改善箇所説明図

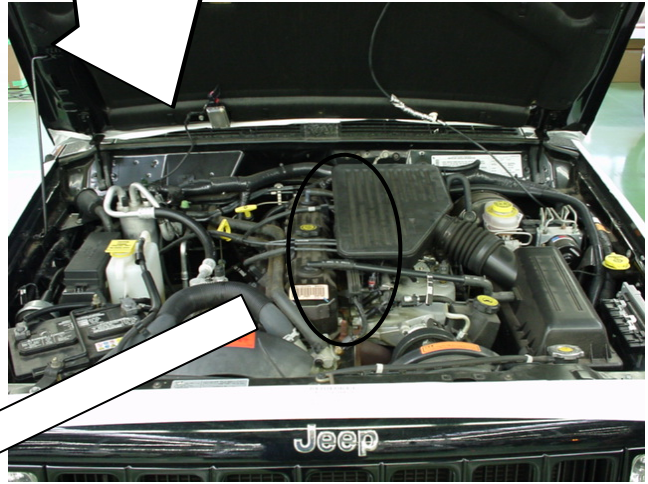
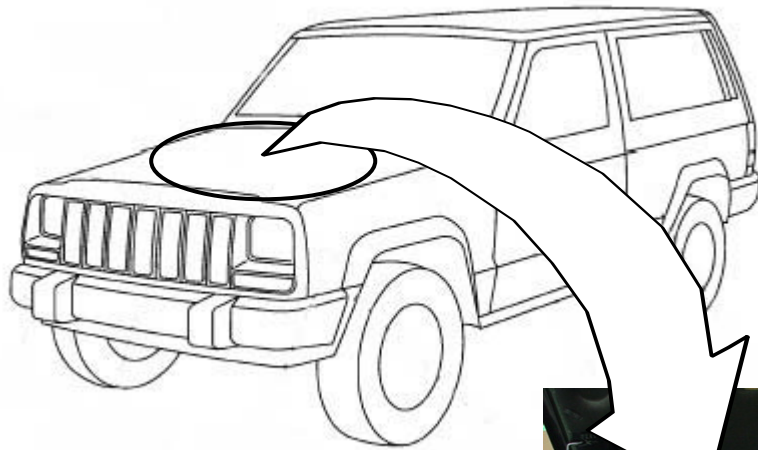
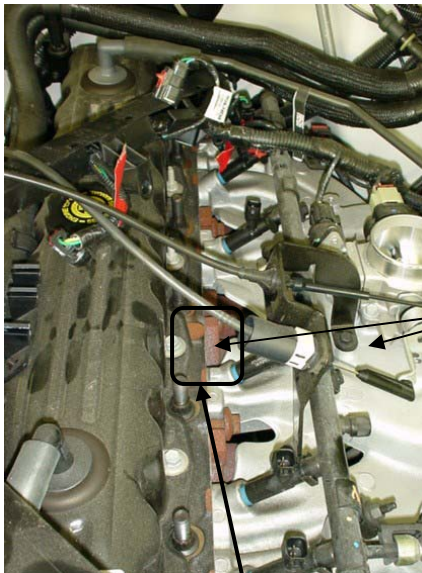
不具合発生箇所

原動機において、吸排気マニホールドの形状が不適切なため、第3シリンダ付近のマニホールド上に埃(木の葉や芝草等)が堆積することがあり、そのままの状態で使用を続けると、当該マニホールドの熱により埃が発火し、最悪の場合、火災に至るおそれがある。

埃堆積防止シールド

全車両、当該マニホールド上に埃堆積防止シールドを追加で装着する。
